排水高さを変えずに取り替える場合

C450Sからの取り替えのみC550NUで対応可能

C450/R

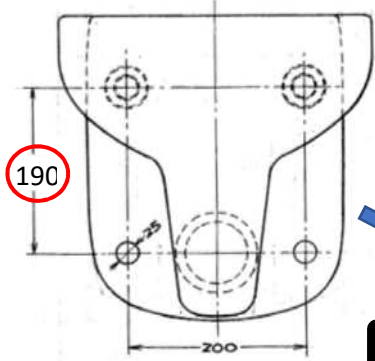
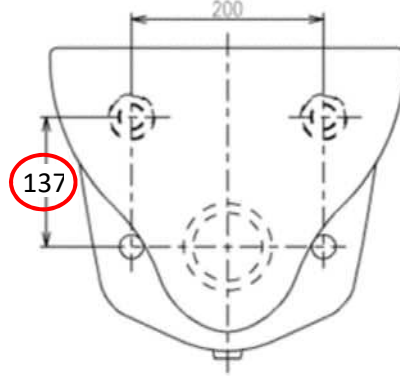
排水口と取付ボルト高さ：190mm

ビスの位置が
合わないため、
取り替えは
できません。

取り替え不可

C450S

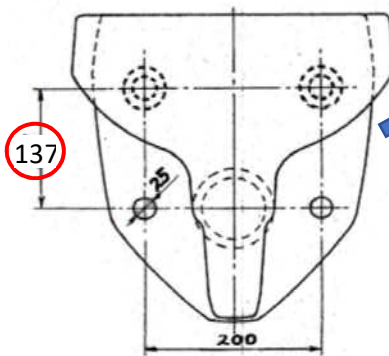
排水口と取付ボルト高さ：137mm

取り替え可

排水高さを変えずに
取り替える場合

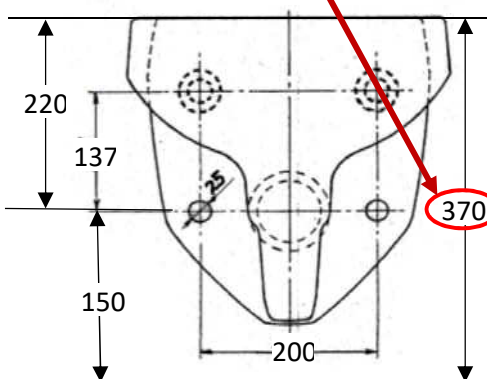
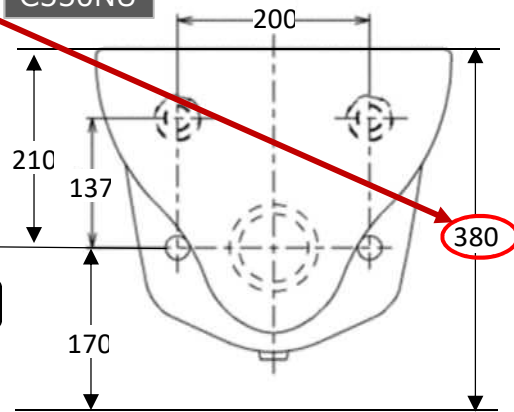
排水高さを変えずにC450S→C550NUへの取り替えを行うと、
座面の高さが10mm低くなります。FVの給水管の長さの確認も必要です。
